Mission régionale d'autorité environnementale
NORMANDIE

Avis délibéré

**Mise en compatibilité du plan local d'urbanisme (PLU)
de la commune déléguée de Biville-sur-Mer,
au sein de la commune nouvelle de Petit-Caux (76), dans le
cadre d'une déclaration d'utilité publique relative à l'extension
de la zone d'activités de l'Oratoire**

N° MRAe 2025-5898

Extrait du plan de zonage avant / après mise en compatibilité (source : notice explicative, page 4)

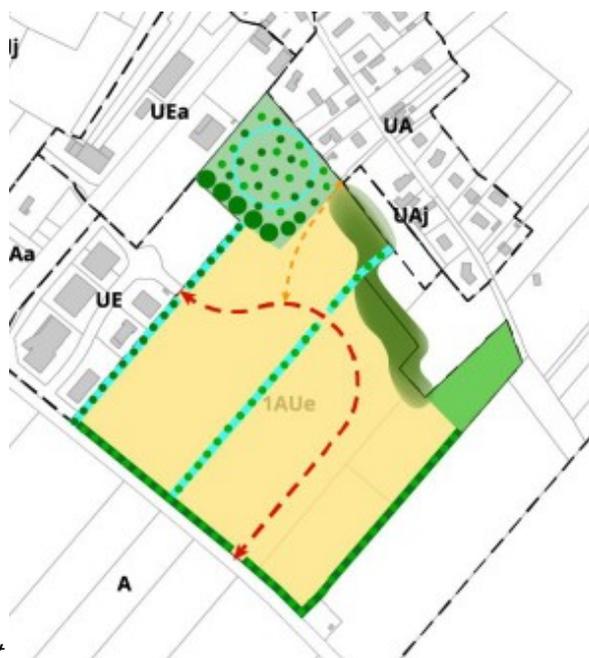
Concernant la cohérence interne du PLU, la communauté de communes indique que la mise en compatibilité ne remet pas en cause les objectifs portés par la commune dans le PADD du PLU en vigueur. On peut néanmoins observer que la nouvelle extension de la zone d'activité n'était pas prévue dans le schéma graphique du PADD et déborde ainsi assez largement sur les terrains agricoles.
